質 疑 回 答 書

名 称 ウッディハウス加茂大規模改修工事

設 置 場 所 津山市 加茂町中原 地内

改修後 1階平面図 1:100

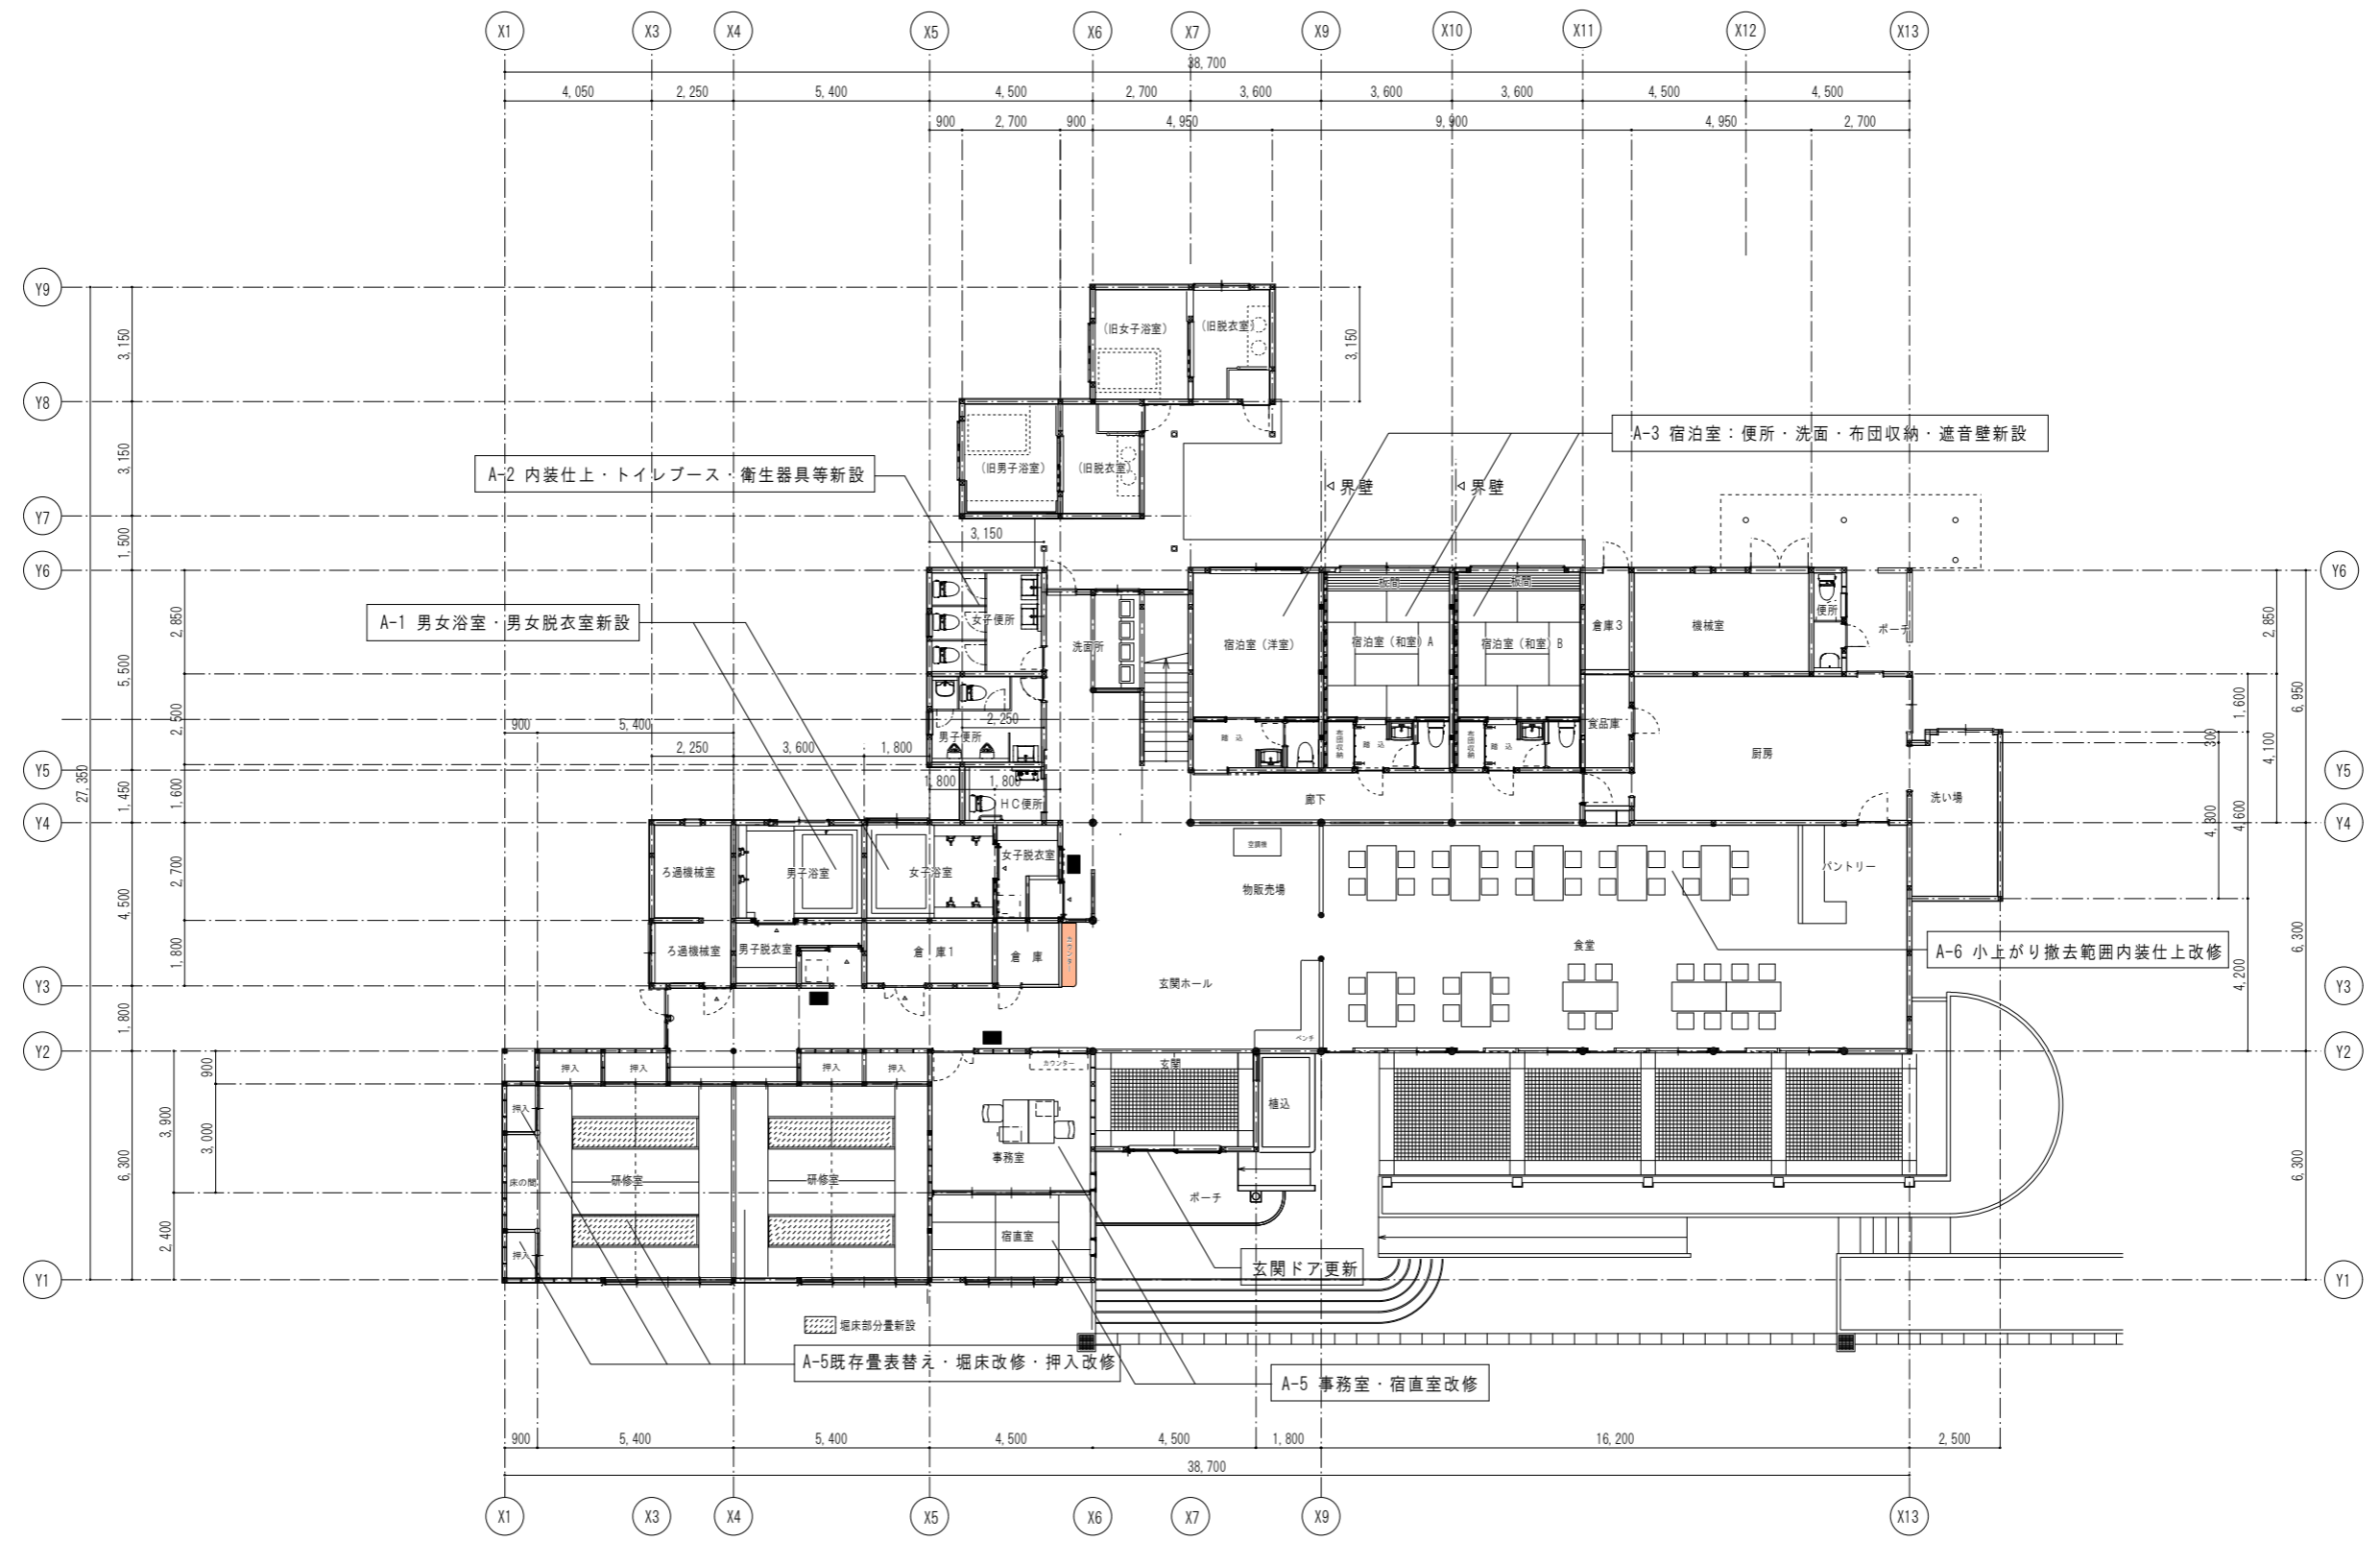
| 番号 | 図面番号 | 質疑内容 | 回答事項 |
|-------|------|--|--|
| 1 | | (設計書) 建築主体工事 2浴室新設工事 B改修工事に 受付カウンター SUS棚受 と記載がありますが図面での場所、仕様等が不明です。設置場所及び材質をご指示ください。 | 設置場所は玄関ホールに面する壁面(別紙A-16、A-24参照)で、材質はポリ合板フラッシュです。 |
